**Mémoire en réponse**  
du porteur de projet Eléments à l'avis  
de la Mission Régionale d'Autorité  
Environnementale Hauts-de-France  
sur le projet de **Parc Eolien de Selens**  
– **Vézaponin (Aisne – 02)**

Ce document est une réponse du porteur de projet ELEMENTS à l'avis fourni par la MRAe dans le cadre du projet de parc éolien de Selens-Vézaponin. Dans un souci de lisibilité, chaque remarque de l'avis de la MRAe a été retranscrite en encadré.

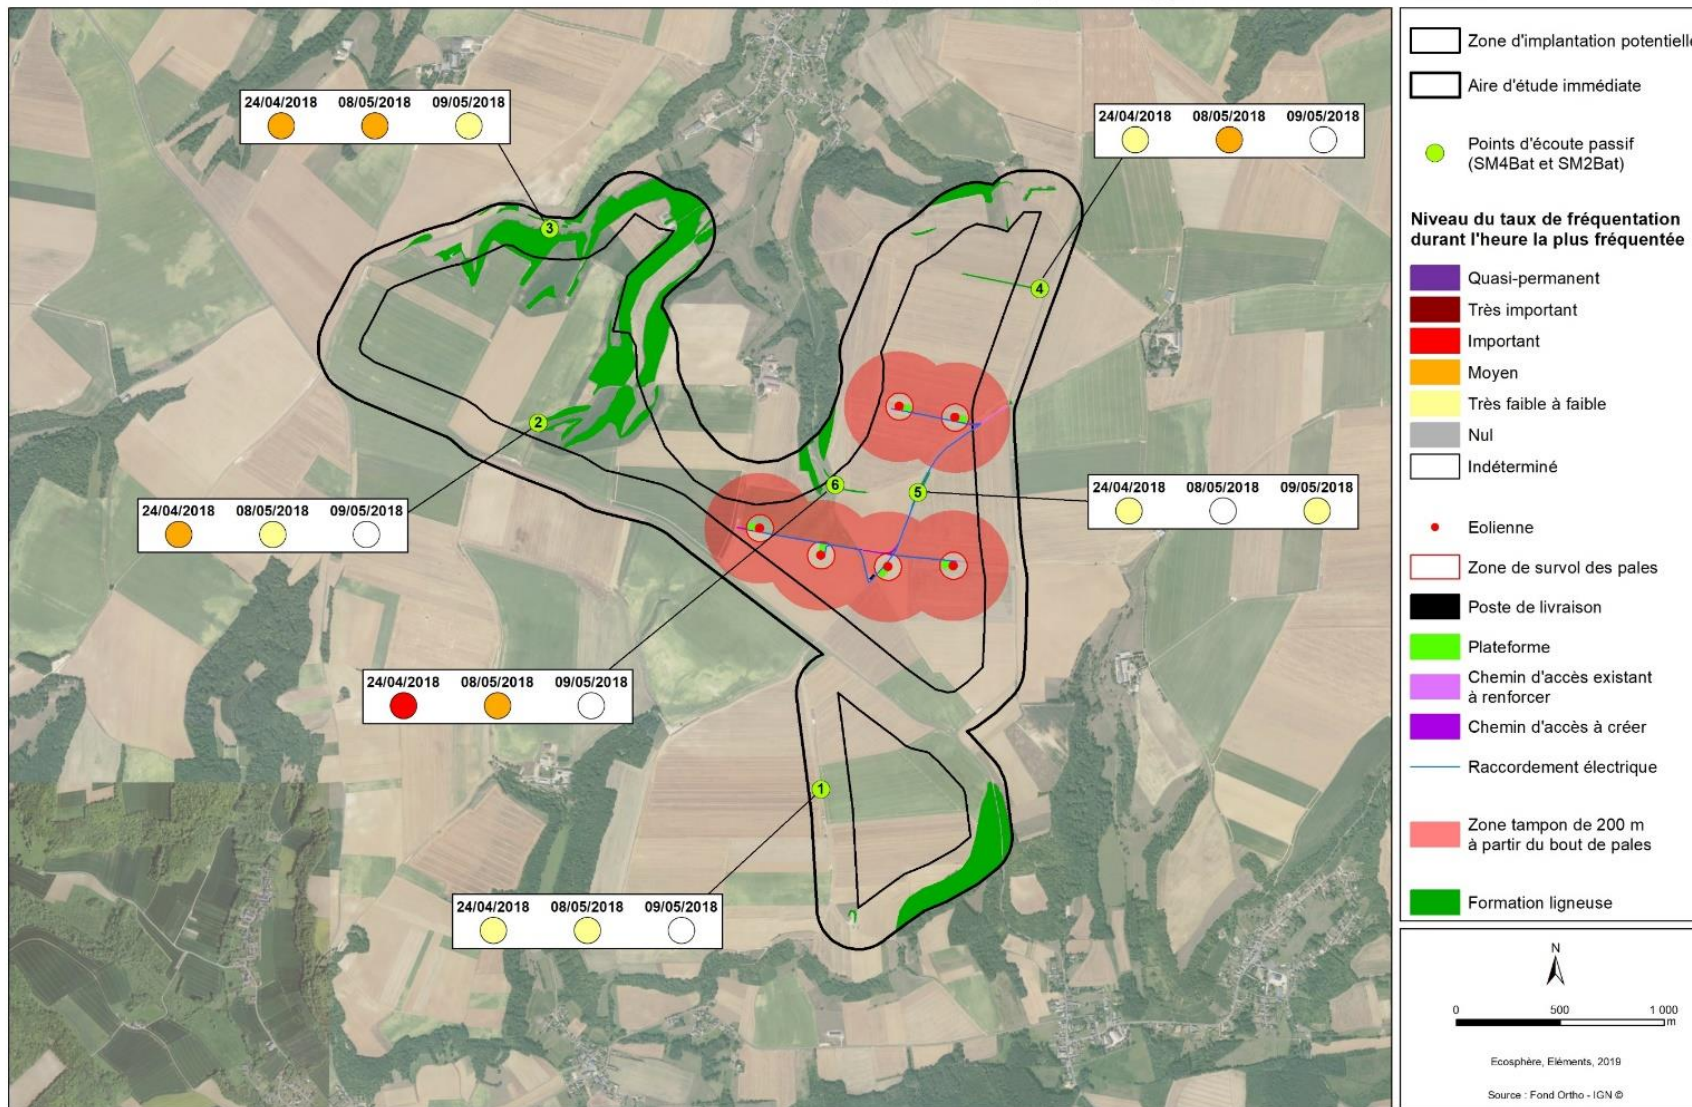
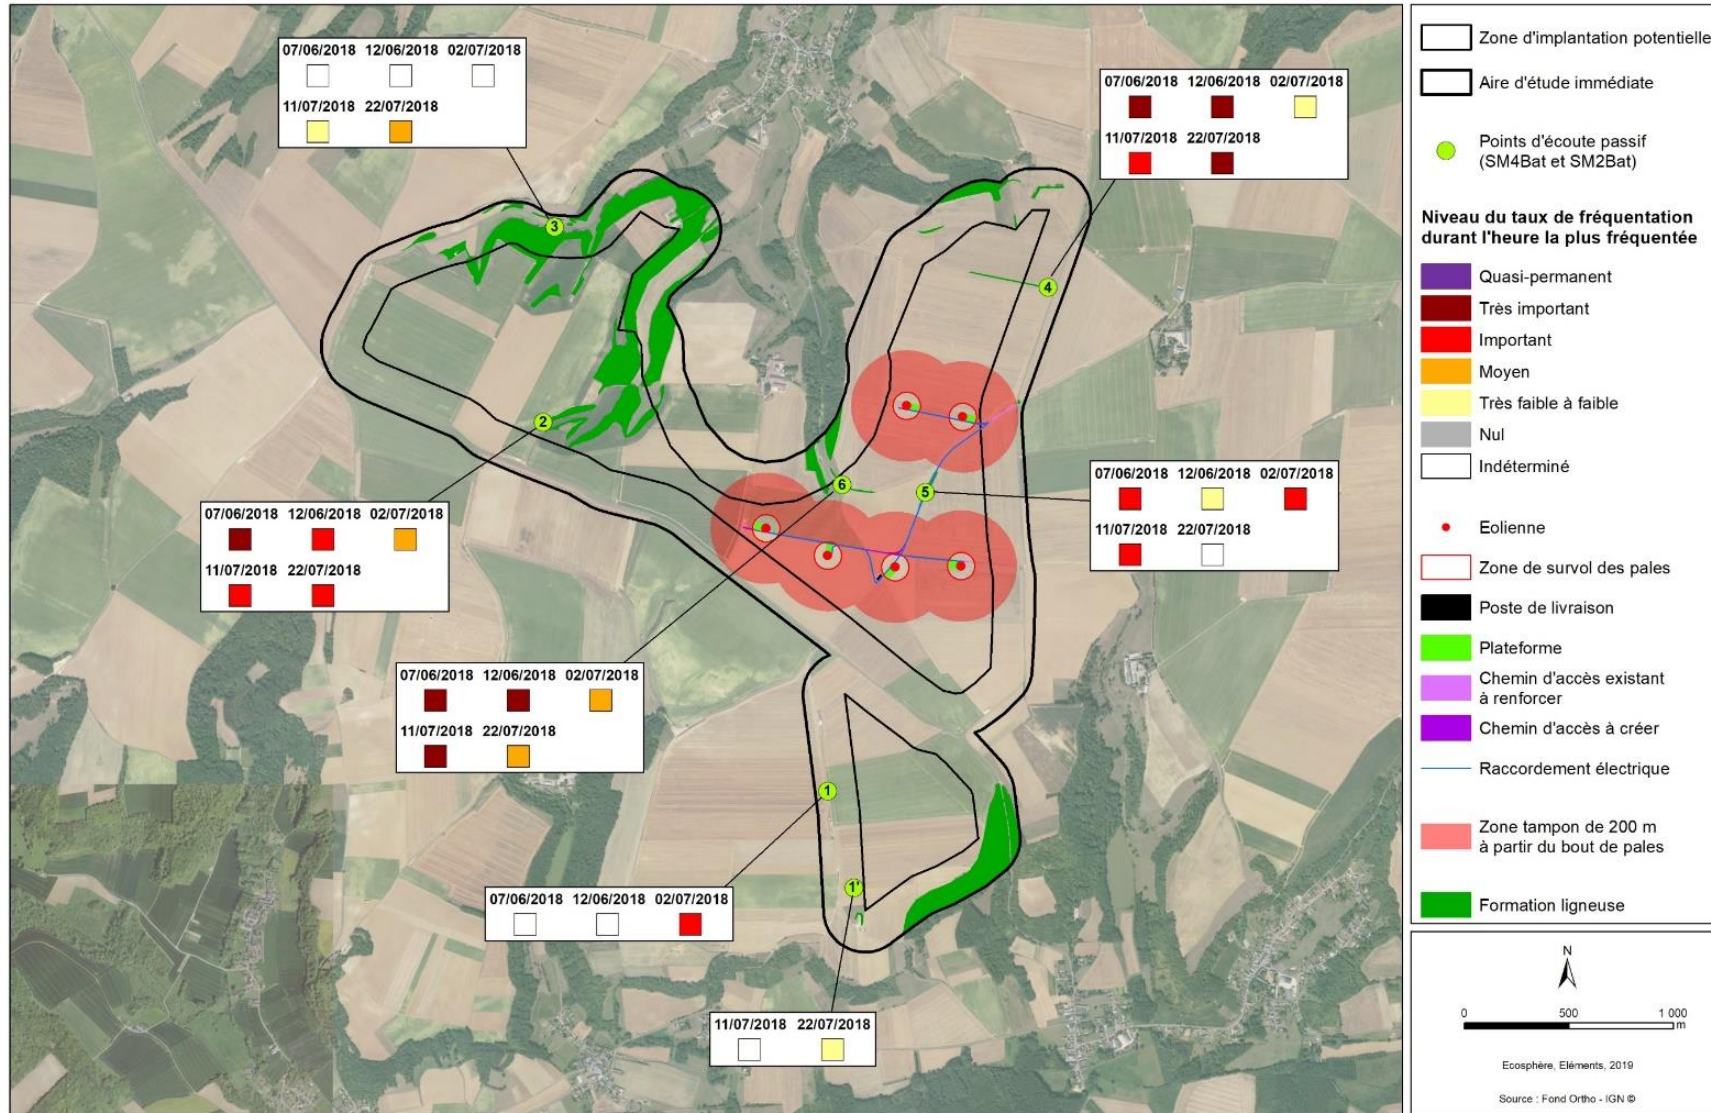
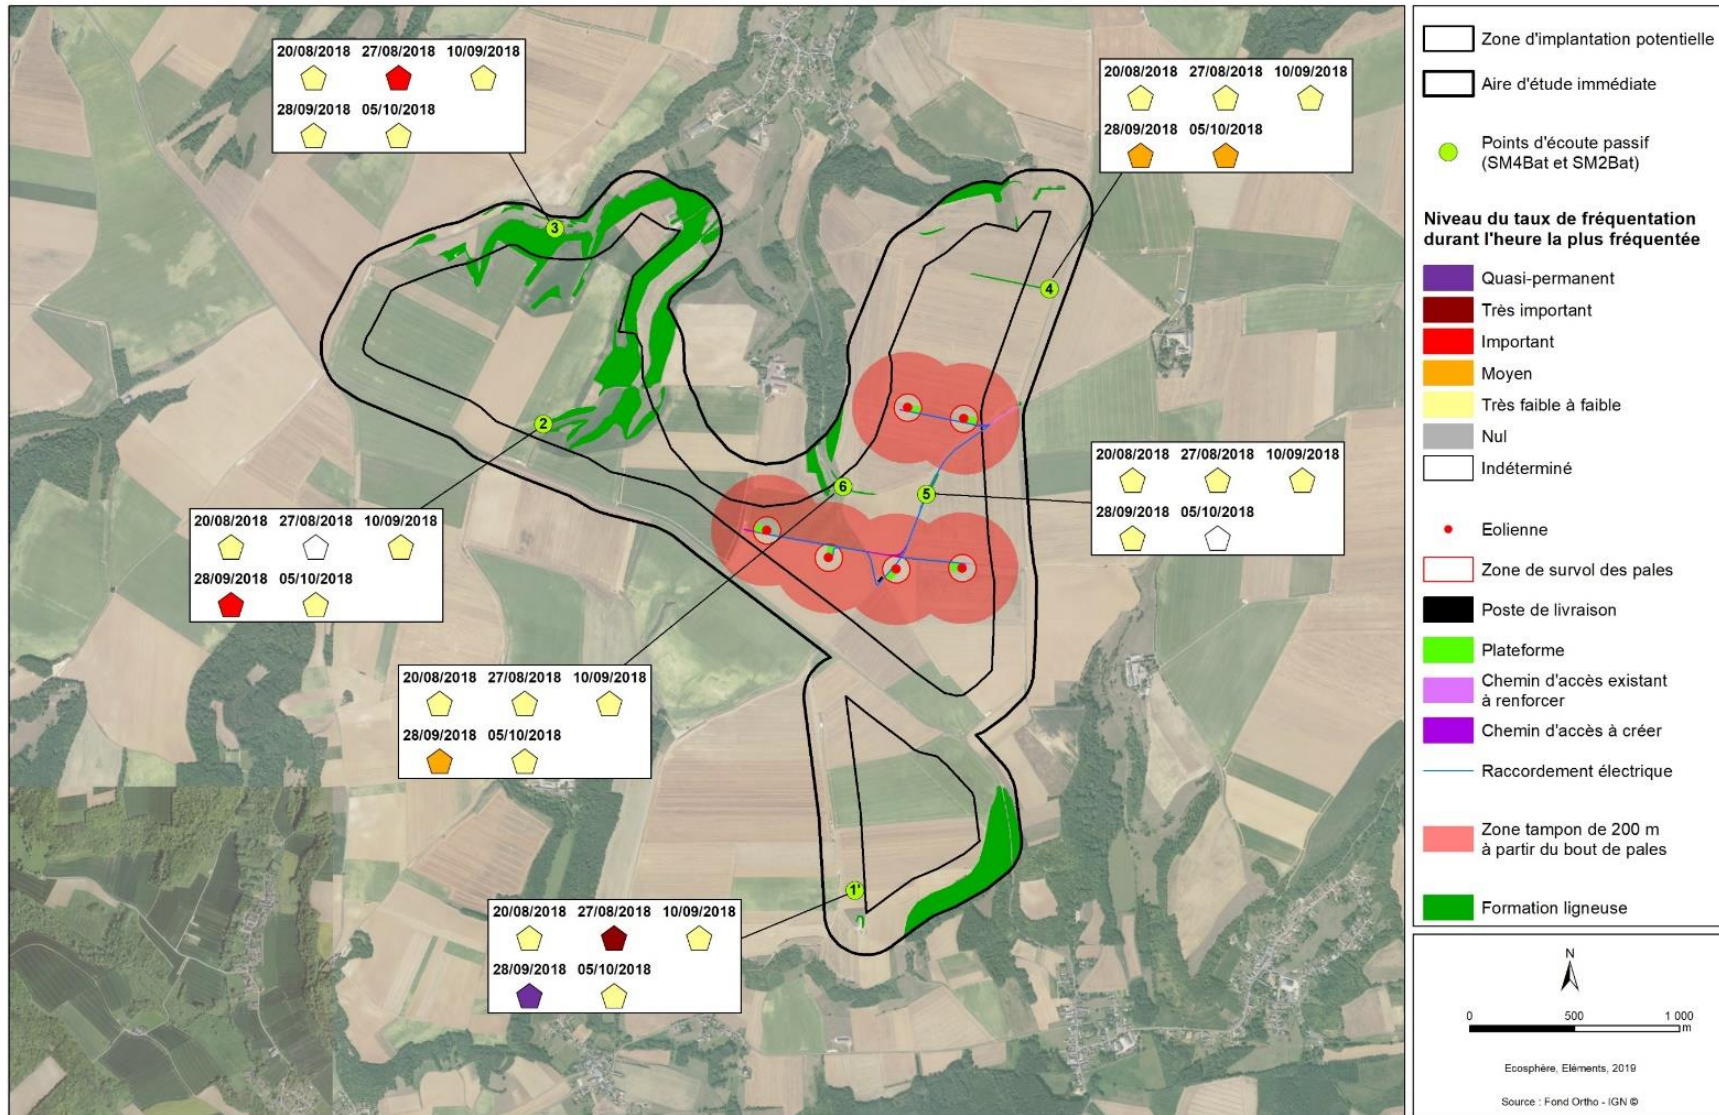
**Page 13** : L'autorité environnementale recommande en priorité de rechercher l'évitement des impacts sur les chauves-souris, et par conséquent de revoir le projet afin d'assurer la préservation de celles-ci, lesquelles sont toutes protégées.

L'appréciation apportée par la MRAE « Tous les points de mesures ayant été témoins d'une activité forte à permanente pour les chiroptères, le secteur apparaît fortement attractif et devrait être évité » est ici à relativiser puisque les points n'ont pas fait systématiquement l'objet d'une activité forte à permanente ». Nous avons en effet à plusieurs reprises constaté des activités faibles et/ou moyennes.

Pour des raisons de vandalisme (vol de matériel), nous n'avons pas pu échantillonner les espaces cultivés à distances des haies ou très ponctuellement et dans ce cas l'activité relevée est généralement faible. Il faut donc bien considérer que l'échantillonnage qui a été réalisé a été fait auprès de structures ligneuses nous permettant de dissimuler les boîtiers de monitoring passif (SM4Bat). **Auprès de ces structures ligneuses, le taux d'activité qui y est constaté est plus important que celui qui pourrait être constaté au cœur des espaces cultivés.** Malgré cela, au niveau des points 4 et 5 qui sont les plus représentatifs de l'activité susceptibles de se dérouler à proximité des futures éoliennes on notera que :

- **L'activité est globalement faible sur la période printanière**, à l'exception du 08/05/18 où une activité moyenne est enregistrée au niveau du point 4 ;
- **L'activité est globalement faible sur la période de migration/transit automnale reconnue la plus accidentogène pour les chiroptères**, à l'exception 28/09/18 et du 05/10/2018 où une activité moyenne est enregistrée au niveau du point 4.

Ici, le suivi mât de mesure témoigne plus précisément de l'activité chiroptérologique se déroulant au sein d'espaces représentatifs des futures implantations d'éolienne.

Ainsi, **le bridage qui sera mis en place veillera à la préservation de 80% de l'activité chiroptérologique** constatée dans l'environnement du rotor. Notons de plus que les éoliennes seront à plus de 200m en bout de pale des haies échantillonnées.
